Parc Eolien des Bouiges

Avis de l'Autorité Environnementale

Réponse du pétitionnaire – 16 Juillet 2014

Rose des vents du site

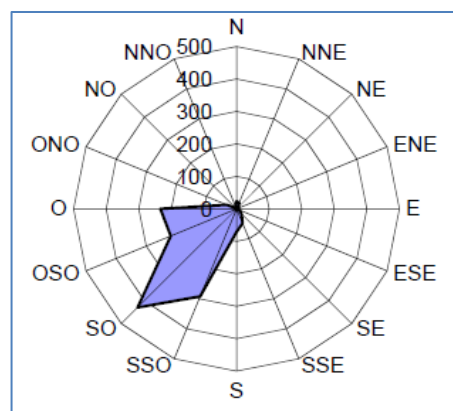
p.3 : l'allusion à des mesures par vent d'Est, en page 168, peut surprendre alors que la rose des vents montre une très nette prédominance des vents de secteur Sud-Ouest.

Comme le montrent les roses des vents ci-dessous (extraits de l'étude acoustique pages 7 et 14), les vents mesurés pendant la campagne de mesure (rose des vents de droite) proviennent très majoritairement du sud-ouest, tout comme les vents mesurés par le mât de mesure présent sur site (rose des vents de gauche). Ces deux roses des vents sont très proches et démontrent que les vents majoritaires proviennent du Sud-ouest. Comme le montre la rose des vents réalisée pendant l'étude acoustique, aucun vent d'est n'a été mesuré contrairement à ce qu'il a été noté.

REPRESENTATION CONJOINTE DE LA ZONE D'INFLUENCE VISUELLE
ET DES PRINCIPAUX LIEUX DE VIE, MONUMENTS ET SITES

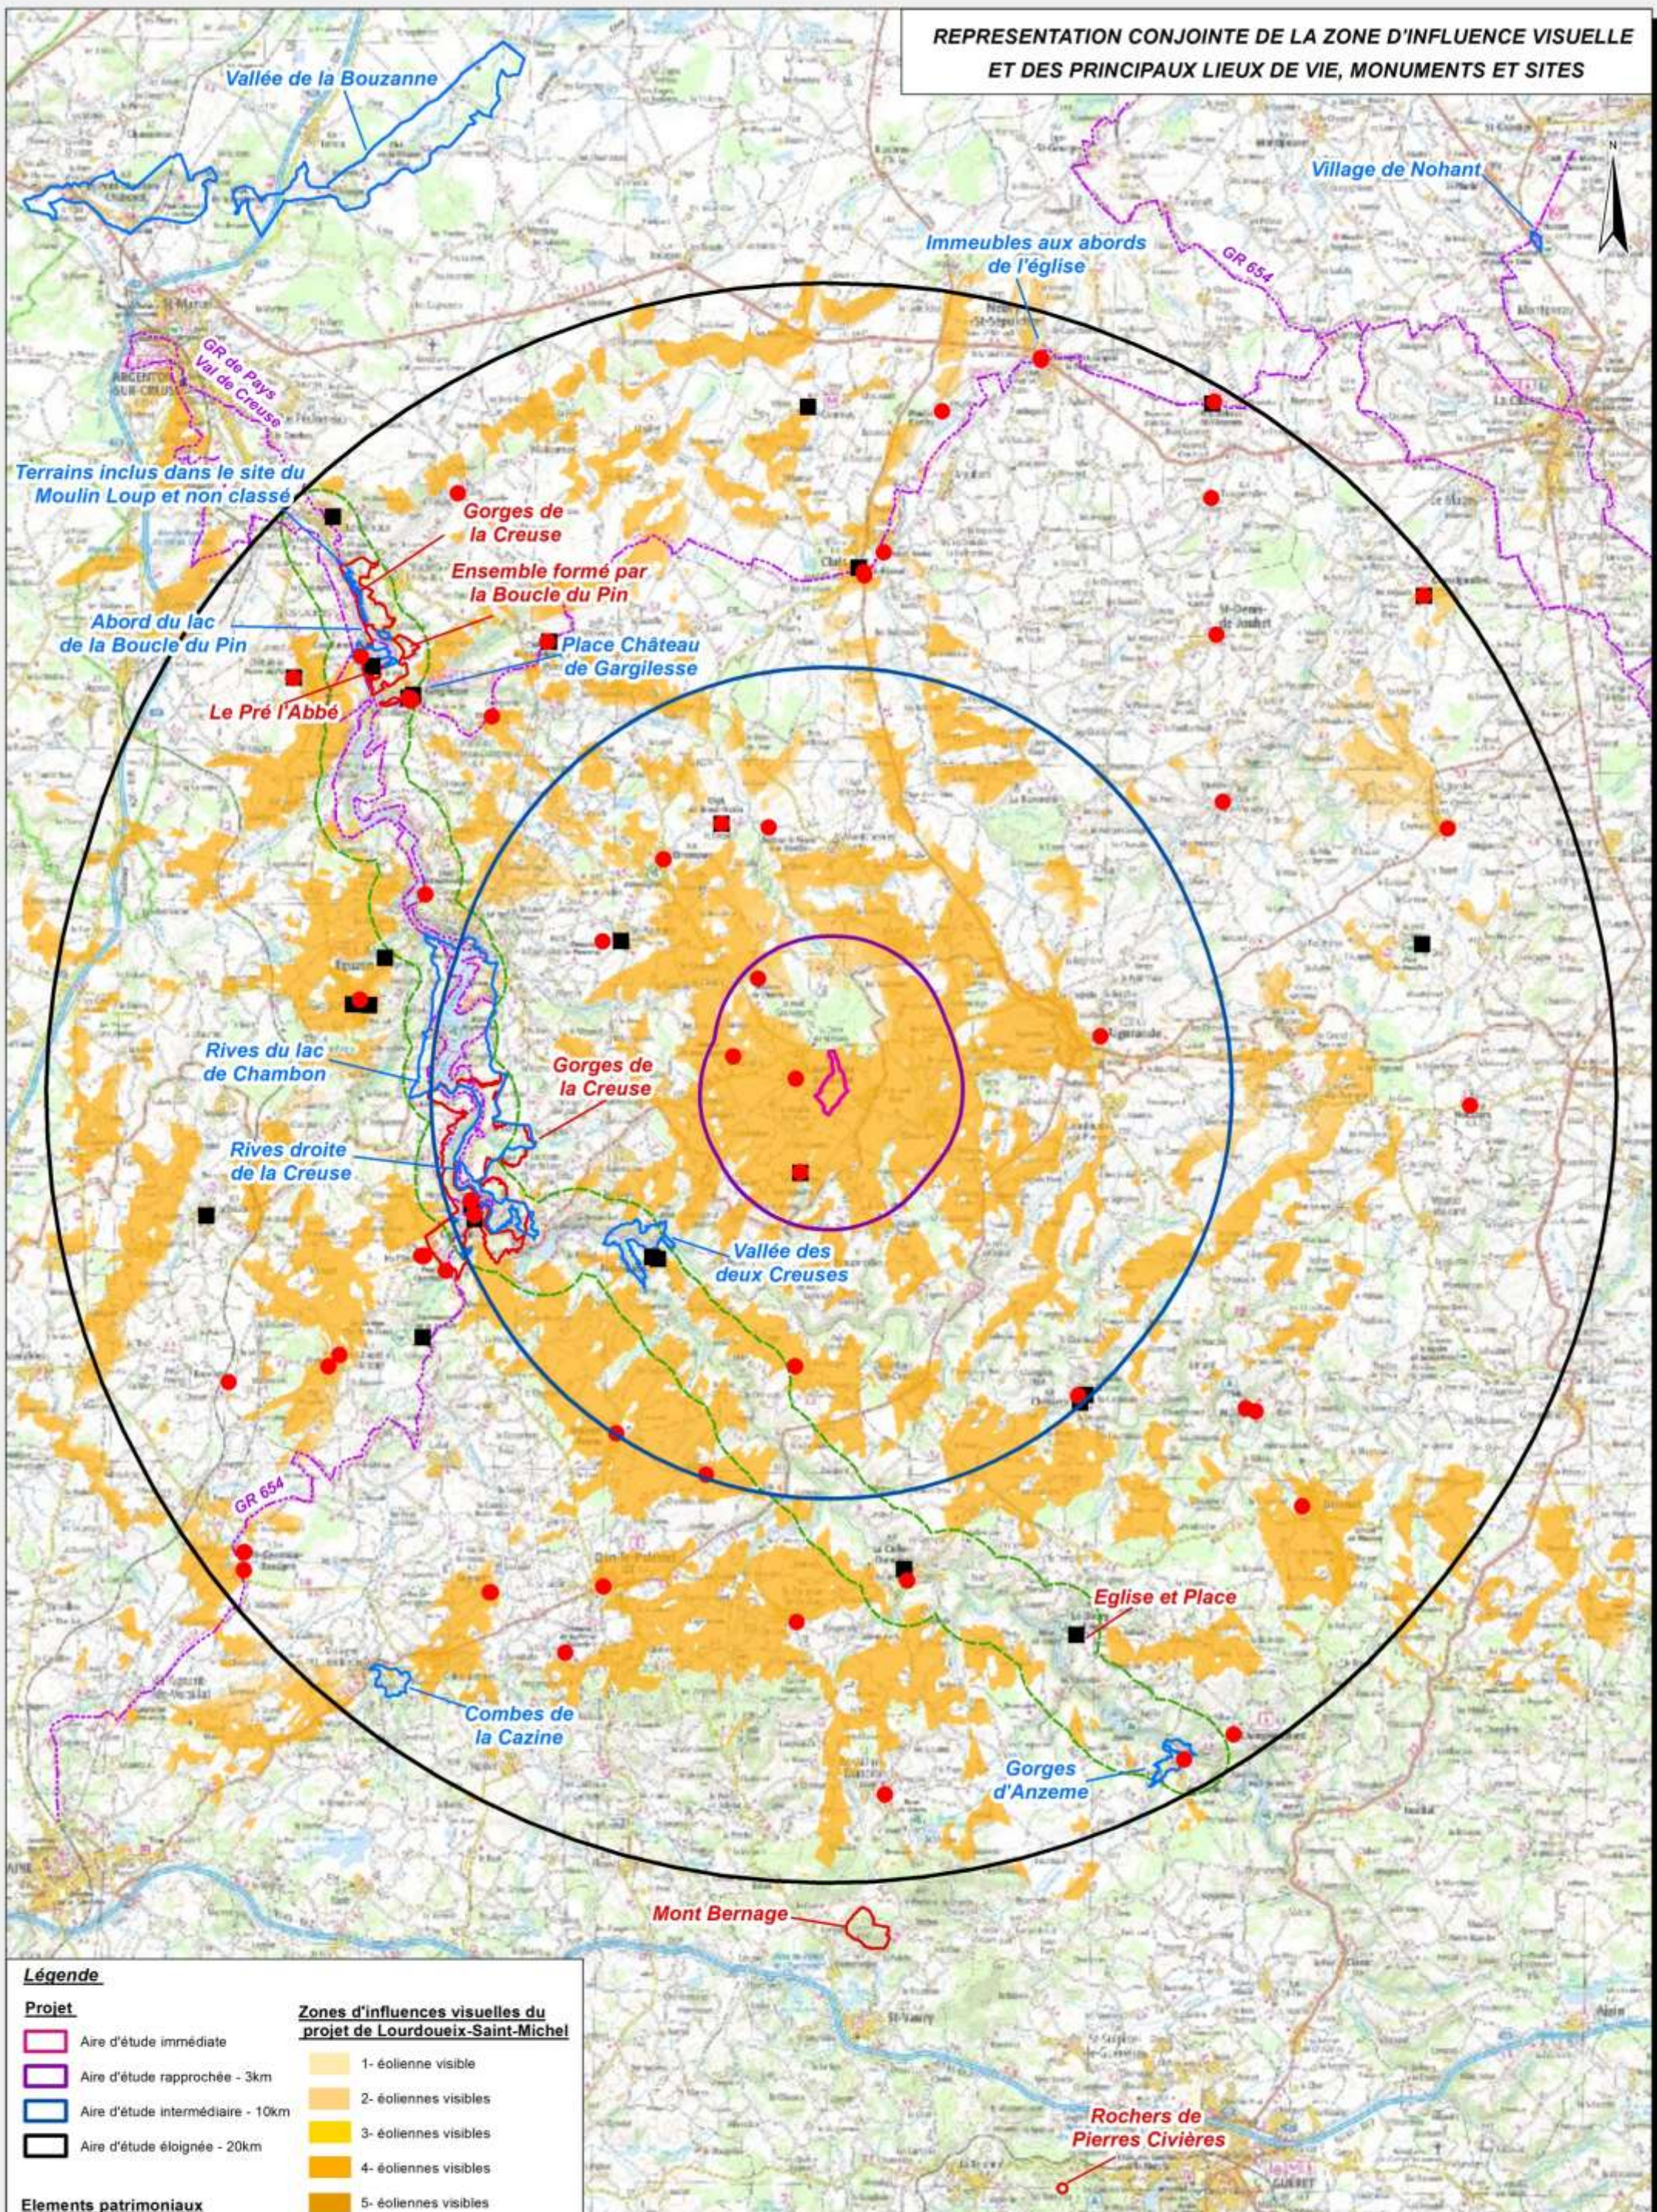
p.2 : aucune représentation conjointe de la zone d'influence visuelle et des principaux lieux de vie, monuments et sites n'est réalisée.

Cette carte est réalisée en Annexe à la fin de ce dossier.

**ZONES D'INFLUENCES VISUELLES COMPARATIVES
DES PROJETS DE LOURDOUEIX ET D'ORSENNES**

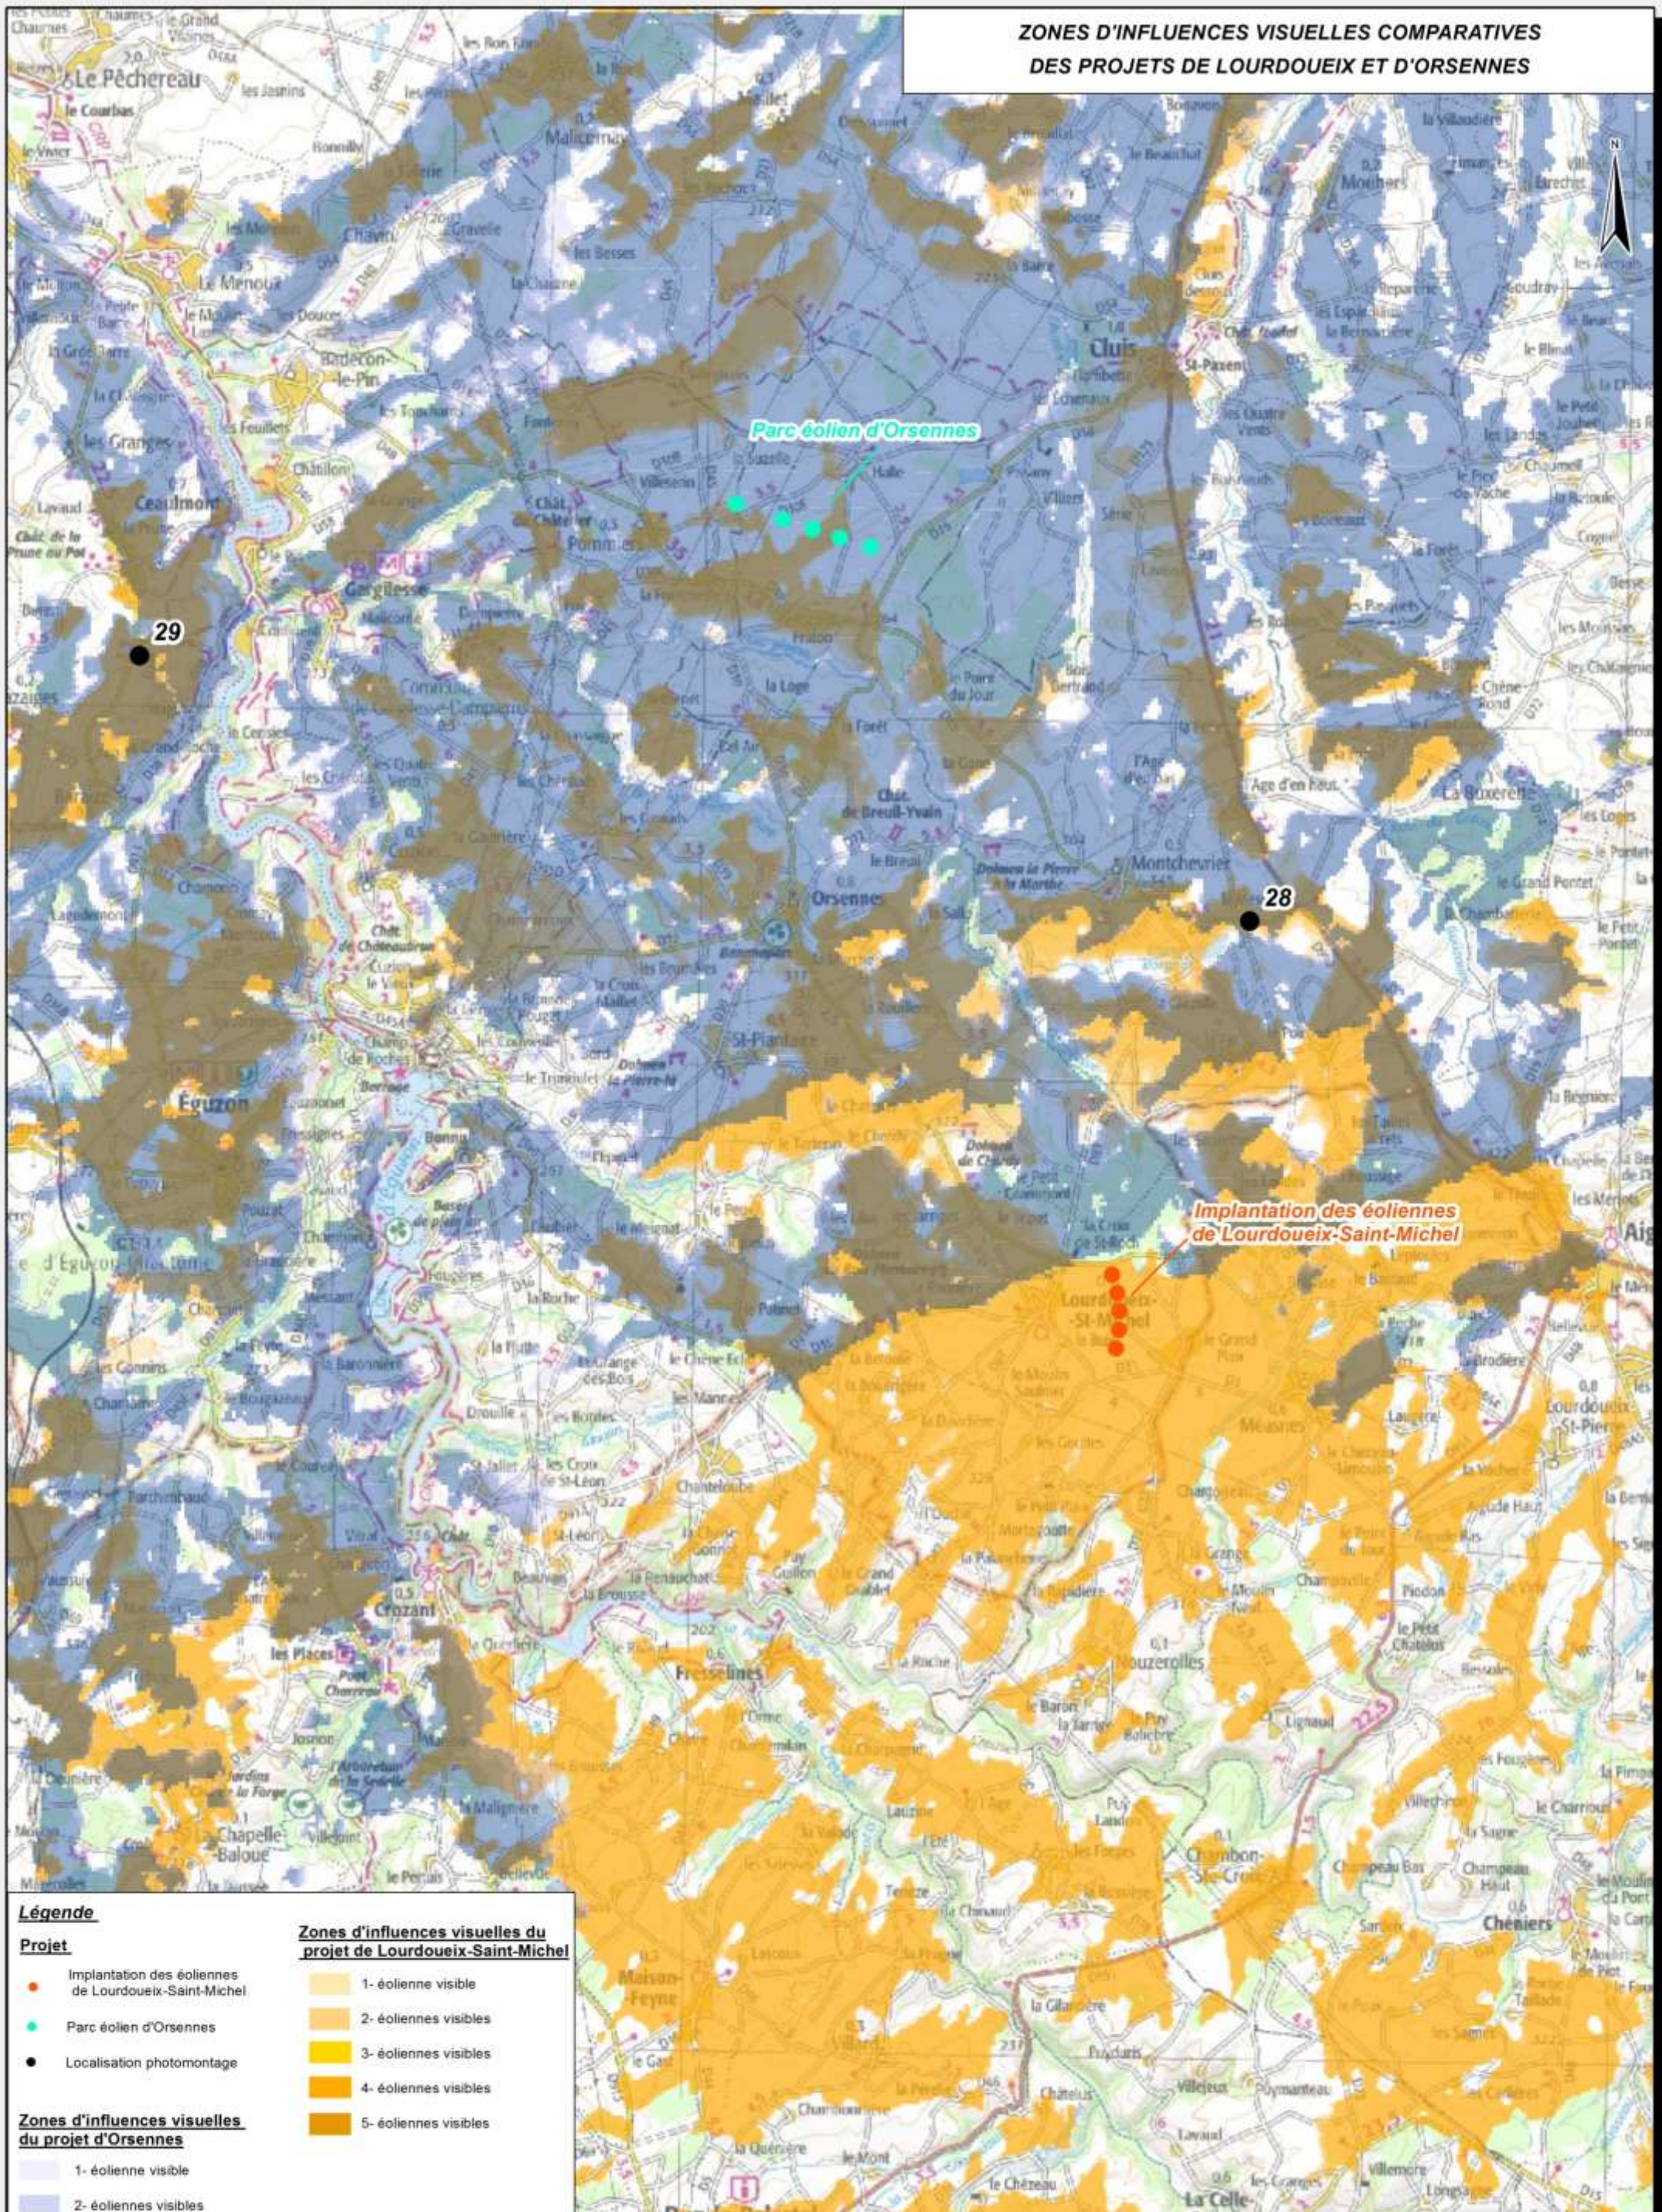
p.3 : La méthode qui a permis de conclure que peu de points de vue permettent une perspective simultanée du parc de Lourdoueix avec le projet d'Orsennes aurait utilement pu être explicitée.

La méthode d'analyse repose sur une étude comparative des deux zones de visibilité des parcs. Cette carte comparative est notamment présentée à la fin de ce dossier.

Lors de la détermination des effets cumulés, plusieurs points de vue ont été identifiés afin de représenter conjointement les 2 parcs concernés. Toutefois, après une étude réalisée sur le terrain, la très grande majorité de ces points de vue ne permettait pas d'avoir des vues sur les 2 parcs en raison du bocage présent.

Ainsi, les 2 seuls points de vue présentant une vue conjointe des 2 parcs (points dont la vue est libre de tout boisement) ont fait l'objet de photomontages entre les 2 parcs.
